(Afsluit)-Paaltjes inventarisatie Westervoort

Datum 3 november 2022

Inventarisatie Westervoort

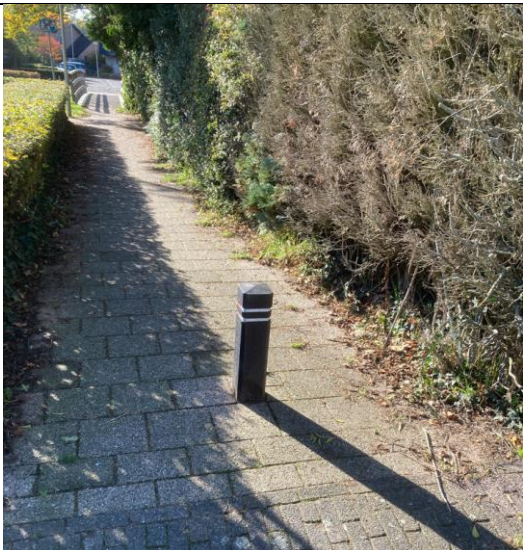
Wijk kern	Schaepmanstraat, versmalling bij Maria van Nassaustraat, Geen fixi-melding
Foto 7254 	◇ geen aanloopmarkering, maar het is ook geen paaltje; randmarkering? ↔ 150 cm is eigenlijk net te krap ↑ wel precies op de hoek, maar dat is hier terecht Δ wegversmalling; hopelijk voldoende zichtbaar in donker. Zeer nuttige afsluiting, wel redelijk doorfietsbaar. De doorgang is echter slechts 150 cm, eigenlijk iets te smal voor de huidige richtlijnen. Te zijner tijd een keer aanpassen? Dankzij de lantaarnpaal vlakbij is het punt goed zichtbaar in het donker
